STADT GEESTLAND

16. ÄNDERUNG DES TEILFLÄCHENNUTZUNGSPLANES BEDERKESA", TEILBEREICH ELMLOHE

Frühzeitige Öffentlichkeitsbeteiligung gemäß § 3 Abs. 1 BauGB und
Beteiligung der Behörden und sonstigen Träger öffentlicher Belange gemäß § 4 Abs. 1 BauGB

Ergebniskarte TB-2026-00096
Maßstab 1 : 2.000
Erstellt am: 27.04.2026

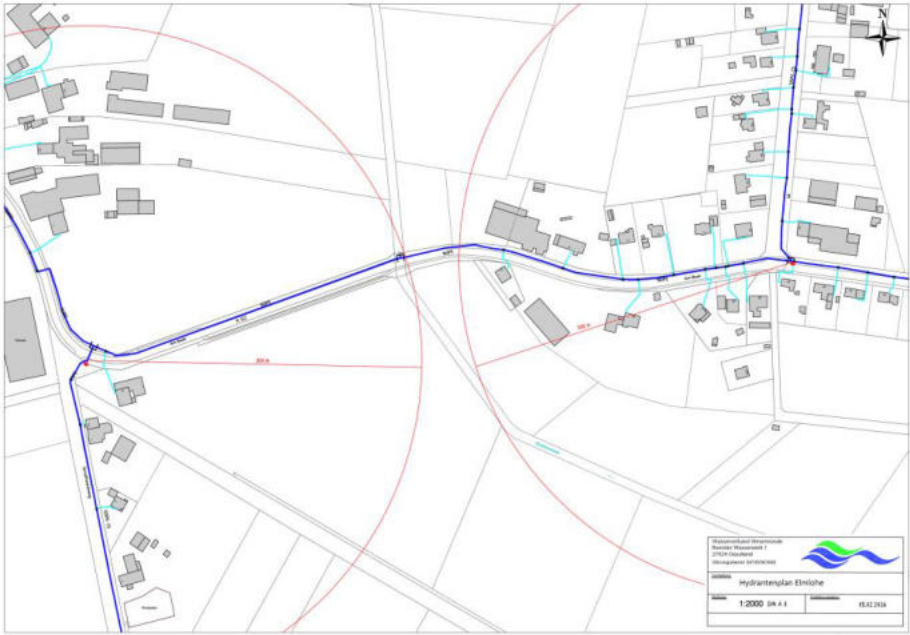
Stellungnahmen	Beschlussvorschlag
 LGLN  Landesamt für Geoinformation und Landesvermessung Niedersachsen Regionaldirektion Hameln - Hannover Kampfmittelbeseitigungsdienst LGLN, RD Hameln – Hannover, Kampfmittelbeseitigungsdienst Dorfstr. 19, 30519 Hannover TB-2026-00096 Stellungnahme zum öffentlichen Belang: Kampfmittelbeseitigung Betreff: Elmlohe, 16. F-Planänderung Bederkesa; B-Plan Nr. 240 „Wohnen mit Pferd“ Antragsteller: Stadt Geestland Team Bauverwaltung Für die Planfläche liegen dem Kampfmittelbeseitigungsdienst Niedersachsen die folgenden Erkenntnisse vor (siehe beigelegte Kartenunterlage): <u>Empfehlung: Luftbildauswertung</u> Fläche A Luftbilder: Die derzeit vorliegenden Luftbilder wurden nicht vollständig ausgewertet. Luftbildauswertung: Es wurde keine Luftbildauswertung durchgeführt. Sondierung: Es wurde keine Sondierung durchgeführt. Räumung: Die Fläche wurde nicht geräumt. Belastung: Es besteht der allgemeine Verdacht auf Kampfmittel. <u>Empfehlung: Sondierung</u> Fläche B Luftbilder: Die derzeit vorliegenden Luftbilder wurden vollständig ausgewertet. Luftbildauswertung: Nach durchgeführter Luftbildauswertung wird eine Kampfmittelbelastung vermutet. Sondierung: Es wurde keine Sondierung durchgeführt. Räumung: Die Fläche wurde nicht geräumt. Belastung: Es besteht ein begründeter Verdacht auf Kampfmittel. Fläche C Luftbilder: Die derzeit vorliegenden Luftbilder wurden nicht vollständig ausgewertet. Luftbildauswertung: Nach durchgeführter Luftbildauswertung wird eine Kampfmittelbelastung vermutet. Sondierung: Es wurde keine Sondierung durchgeführt. Räumung: Die Fläche wurde nicht geräumt. Belastung: Es besteht ein begründeter Verdacht auf Kampfmittel. Hinweis: Hinsichtlich der erforderlichen Gefahrenerforschungsmaßnahmen wenden Sie sich bitte an die örtlich zuständige Gefahrenabwehrbehörde (Stadt oder Gemeinde). Diese wird über

Stellungnahmen	Beschlussvorschlag
 LGLN  Landesamt für Geoinformation und Landesvermessung Niedersachsen Regionaldirektion Hameln - Hannover Kampfmittelbeseitigungsdienst LGLN, RD Hameln – Hannover, Kampfmittelbeseitigungsdienst Dorfstr. 19, 30519 Hannover das Ergebnis der Auswertung in Kenntnis gesetzt. <u>Empfehlung: Kein Handlungsbedarf</u> Fläche D <i>Luftbilder:</i> Die derzeit vorliegenden Luftbilder wurden vollständig ausgewertet. <i>Luftbildauswertung:</i> Nach durchgeführter Luftbildauswertung wird keine Kampfmittelbelastung vermutet. <i>Sondierung:</i> Es wurde keine Sondierung durchgeführt. <i>Räumung:</i> Die Fläche wurde nicht geräumt. <i>Belastung:</i> Ein Kampfmittelverdacht hat sich nicht bestätigt. Hinweise: Die vorliegenden Luftbilder können nur auf Schäden durch Abwurfkampfmittel überprüft werden. Sollten bei Erdarbeiten andere Kampfmittel (Granaten, Panzerfäuste, Brandmunition, Minen etc.) gefunden werden, benachrichtigen Sie bitte umgehend die zuständige Polizeidienststelle, das Ordnungsamt oder den Kampfmittelbeseitigungsdienst des Landes Niedersachsens bei der RD Hameln-Hannover des LGLN. Bitte senden Sie uns, nach Übernahme unserer Stellungnahme, zur Arbeitserleichterung keine weiteren Schreiben in dieser Angelegenheit zu.

Stellungnahmen		Beschlussvorschlag
		Die vorstehenden Ausführungen zu den Ergebnissen der Luftbildauswertung sowie die Ergebniskarte für den Planbereich werden ergänzend in der Begründung aufgenommen.
